**AVIS RELATIF A LA PROTECTION
CONTRE LES EVENTUELS EFFETS NOCIFS ET NUISANCES
PROVOQUES PAR LES RAYONNEMENTS NON IONISANTS
GENERES PAR DES ANTENNES EMETTRICES STATIONNAIRES**

Commune : MALMEDY - Exploitant : ORANGE

Référence exploitant : 132L1_6 / 32132L1_1 / 42132L1_1

Rapport n° 1434 / 2023

Figure 1 : Vue en plan des lieux de séjour et des points de contrôle

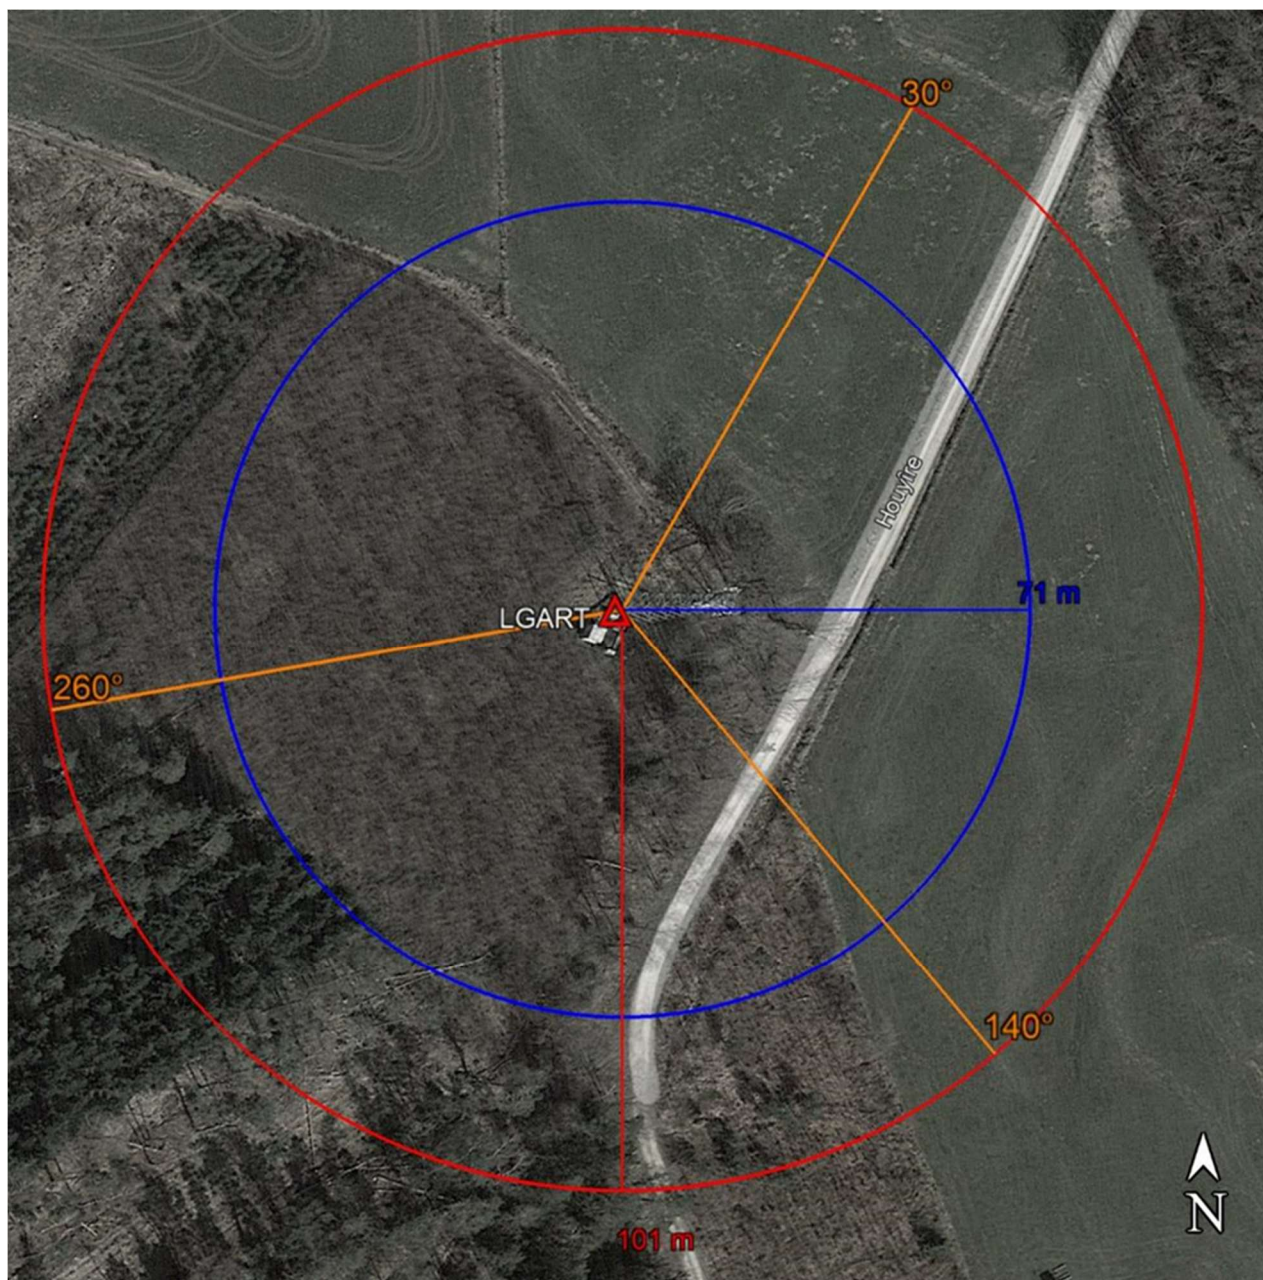
En ce qui concerne les antennes de l'installation mentionnées dans le tableau 1, la distance maximale à laquelle la limite pourrait être atteinte, à l'extérieur, est égale à 76,2 m. S'il n'y a pas de LS à une distance inférieure, les antennes respectent forcément la limite d'immission.

Dans le cas des LS situés à l'intérieur des bâtiments, une atténuation d'obstacle est prise en compte et il en résulte que la distance maximale à laquelle la limite pourrait être atteinte se réduit à 53,9 m.

Figure 2 : Vue en plan des installations d'antennes dans un rayon de 300 mètres autour de l'installation faisant l'objet de la demande d'avis

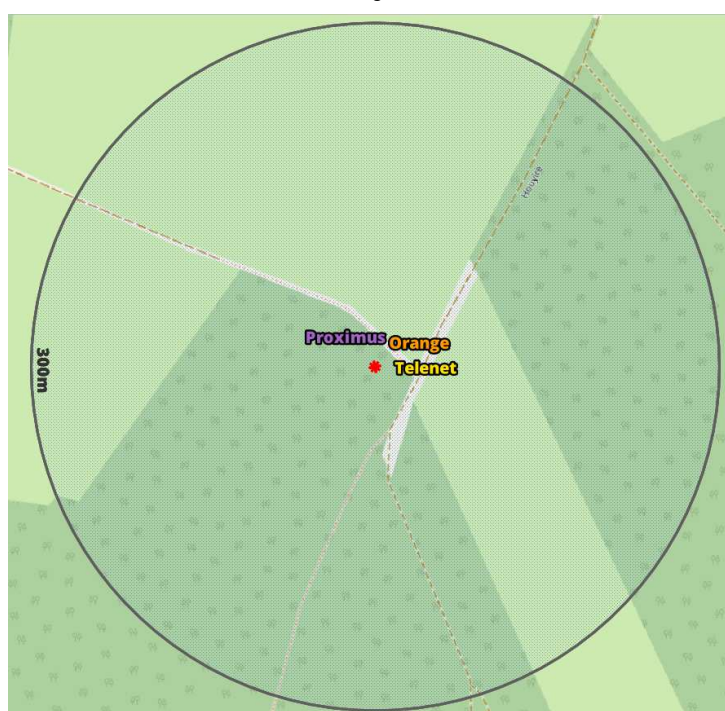
Compte tenu du nombre d'installations localisées dans la figure 2, il apparaît que l'intensité du rayonnement électromagnétique généré, dans les lieux de séjour situés à proximité de l'installation référencée dans le paragraphe 2, par l'ensemble des antennes émettrices stationnaires de l'ensemble des exploitants du même site d'antennes émettrices stationnaires respecte la limite fixée à l'article 4, § 2 du décret.
